Planung einer Ortskernentlastungsstraße in Lemwerder

Machbarkeitsstudie mit Variantenuntersuchung
Vorstellung Stufe 1

18.03.2021

1. Stellungnahme Bürger 1 vom 24.11.2020 / 26.11.2020

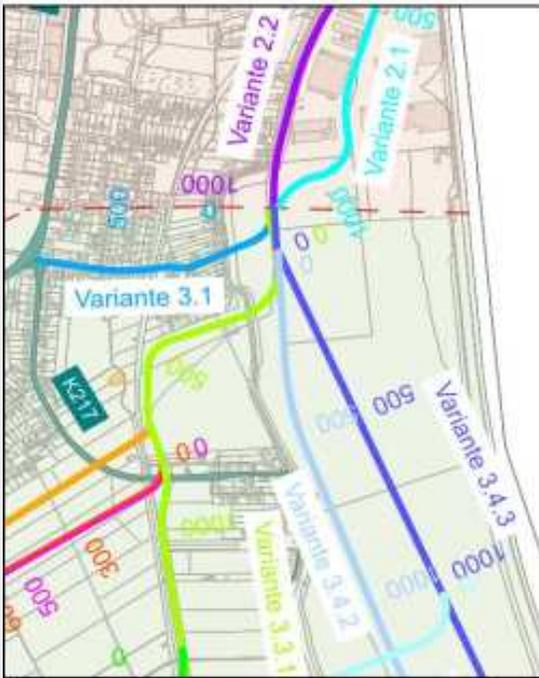
- Zunächst freut es mich natürlich riesig, dass ihr nun meine Variante über die Flughafenstr. favorisiert.
...Tatsächlich schließt die Variante ja beide Seiten gut an und macht sie besser zu vermitteln. Finde ich gut.
Was mich etwas sehr irritiert ist der ulkige Schlenker, der da reingebaut wurde.
- **Antwort BPR:**
Die Linienführungen sind grob nach den vorhandenen ALKIS-Grundlagedaten trassiert worden.
Die genaue Führung wird in der späteren Objektplanung präzisiert.

1. Stellungnahme Bürger 1 vom 24.11.2020 / 26.11.2020

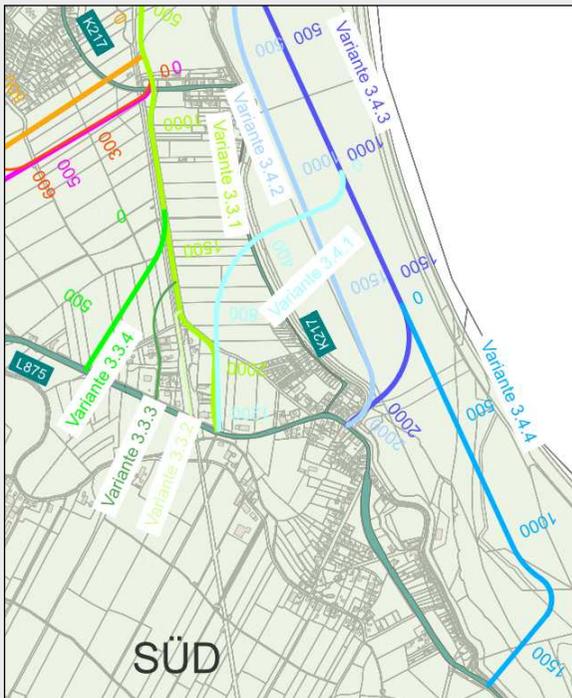
- Wenn man sich Sorgen um die Umweltverträglichkeit macht, finde ich das natürlich sehr loblich, aber nicht nachvollziehbar. Schließlich ist der Plan ja eh, nach Möglichkeit Industrie anzusiedeln und die Fläche zu versiegeln.
- **Antwort BPR:**
Die Betrachtung der Umweltverträglichkeit ist ein elementares Kriterium bei der Bewertung der Varianten der Verkehrsstrassen, unabhängig von der späteren Nutzung der anliegenden Flächen.
- Nach wie vor fände ich die Ansiedlung von attraktiven Einzel- und Mehrfamilienhäusern in dieser Premiumlage ja deutlich sinnvoller - im Gegensatz zu Industrieflächen (von denen wir m. E. genügend vorhalten) äußerst rar.
- **Antwort BPR:**
Die spätere Nutzung der durch die Ortskernentlastungsstraße zusätzlich erschlossenen Flächen ist nicht Bestandteil der Untersuchung.

2. Stellungnahme Bürger 2 vom 21.12.2020

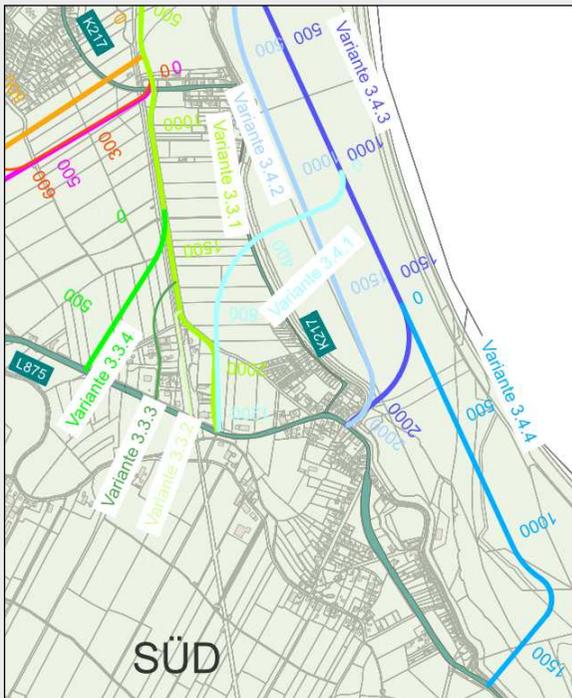
- Anmerkung Frau Neuke:
Die beschriebene Situation bei der Querung der Hauptstraße kenne ich persönlich sehr gut. Wir arbeiten gleichzeitig an zwei Verbesserungen. Zum einen soll die bisherige Haltestelle „Am Sportplatz“ rechtskonform hergestellt werden und wieder aktiviert werden. Damit sind zumindest die Schulkinder aus Tecklenburg bzw. nördlich der Hauptstraße wieder besser geschützt.
Gleichzeitig steht die Gemeinde in Kontakt mit der Straßenverkehrsbehörde und versucht in Höhe der Fleischerei Horn eine Ampelanlage zu installieren. Die Politik hat bereits erklärt, dass die dazu erforderlichen Kosten bei Ablehnung durch Bund bzw. Land auch von der Kommune getragen werden. Wir hoffen in 2021 auf wichtige Entscheidungen in dem Zusammenhang.

4. Stellungnahme Bürger 4 vom 28.12.2020

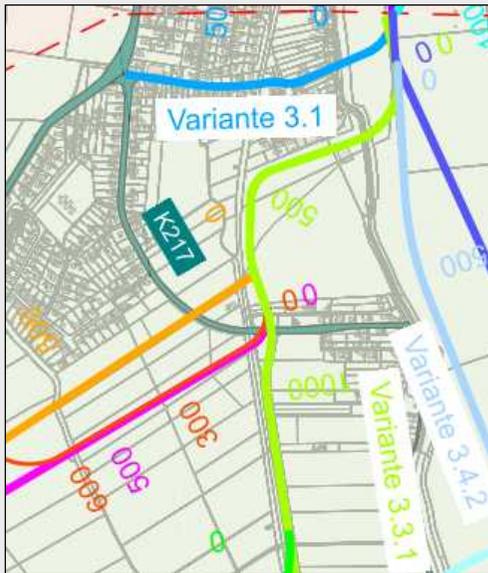
- Und es entsteht noch eine gefährliche Kreuzung Deichshauser Straße Richtung Tecklenburger Straße!

Der Knotenpunkt wird beim Ausbau der Ortsumfahrung vor dem Hintergrund der zu erwartenden Verkehrsmengen und der Klassifizierung der Straße geprüft und entsprechend der Vorgaben der aktuellen Richtlinien geplant.

5. Stellungnahme Bürger 5 vom 30.12.2020

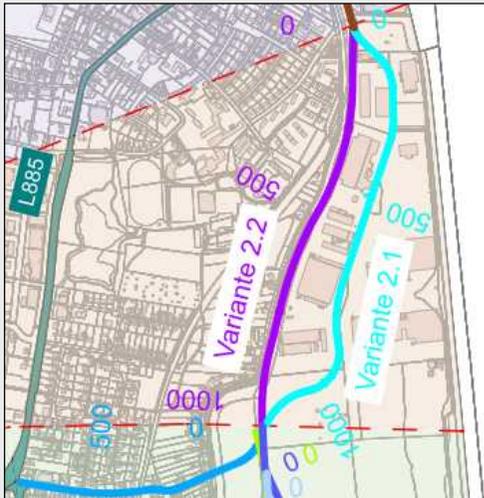
■ Unter den o.g. Aspekten wäre eigentlich die Trassenführung 3.4.1 sinnvoll, da hier ebenfalls Teilbereiche der Ernst-Pieper-Straße genutzt werden können, bestehende Bebauung aber in weitem Abstand, hier auch ggfs. mit Maßnahmen des Lärmschutzes ergänzt, umgangen wird.

Bei Betrachtung der Varianten über das Flugfeld (Varianten 3.4) belegt die Variante 3.4.1 vorwiegend aufgrund der Zerschneidung von Flächen nur den 3. Rang und wird deshalb bei der weiteren Variantenuntersuchung nicht berücksichtigt.
